改善箇所説明図①

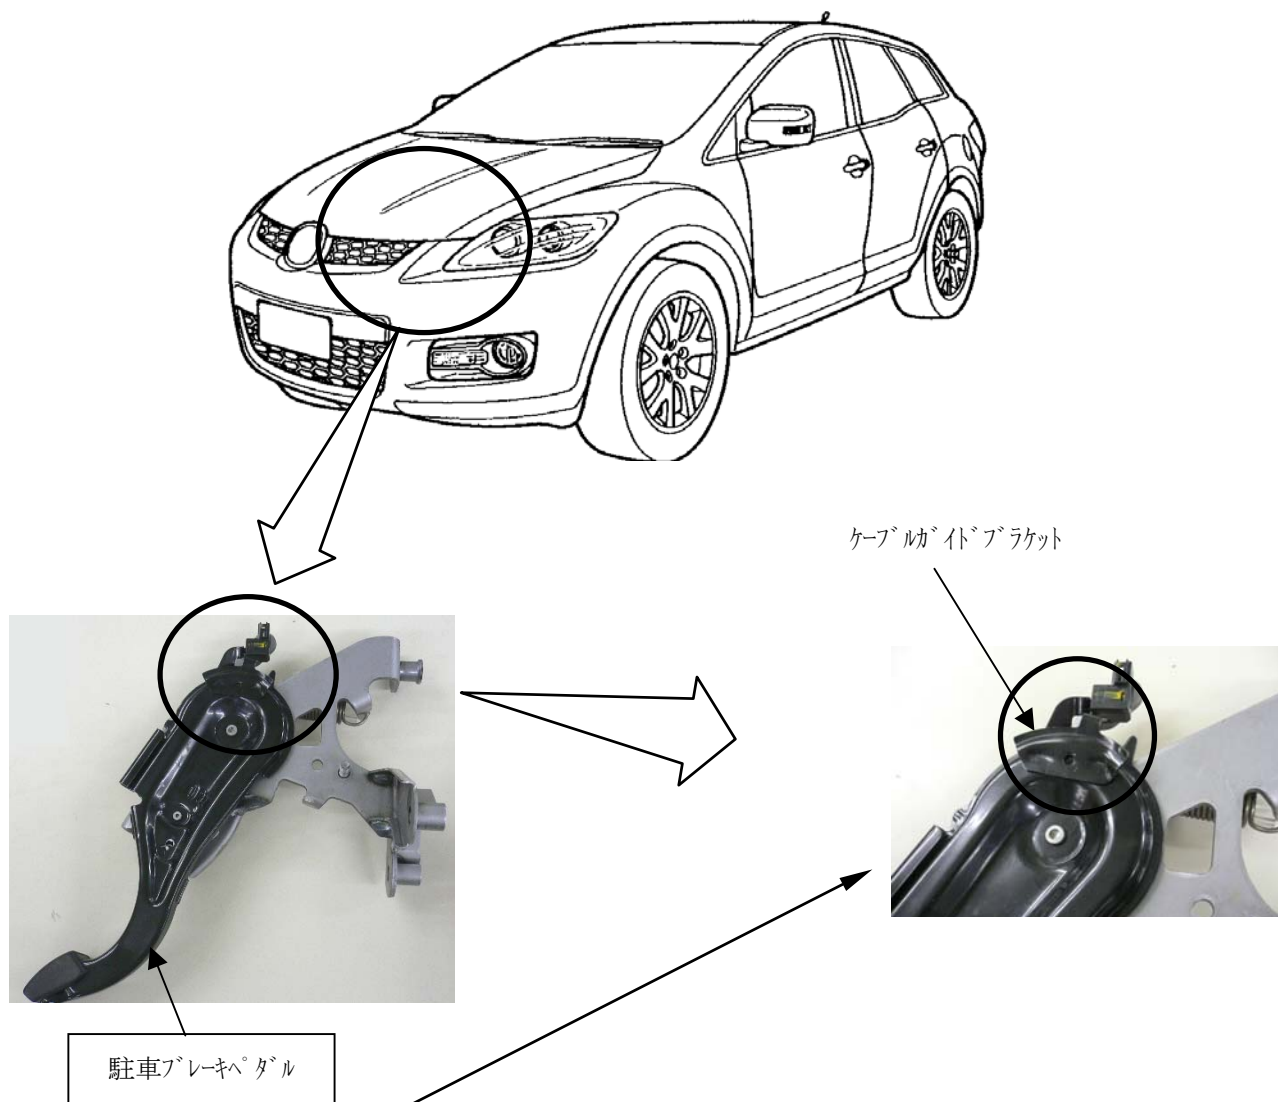
基準不適合発生箇所

駐車ブレーキペダルのケーブルガイドブラケットの加工が不適切なものがある。そのため、ブレーキペダルを操作した際、ブラケットが変形し、駐車ブレーキペダルの踏み代が大きくなり、最悪の場合、制動力が低下するおそれがある。

改善の内容

全車両、駐車ブレーキペダルを対策品と交換し、パーキングケーブルに傷がある場合は、パーキングケーブルを新品と交換する。

注：□は交換部品を示す。

識別：駐車ブレーキペダルに黄色ペイントを塗布する。
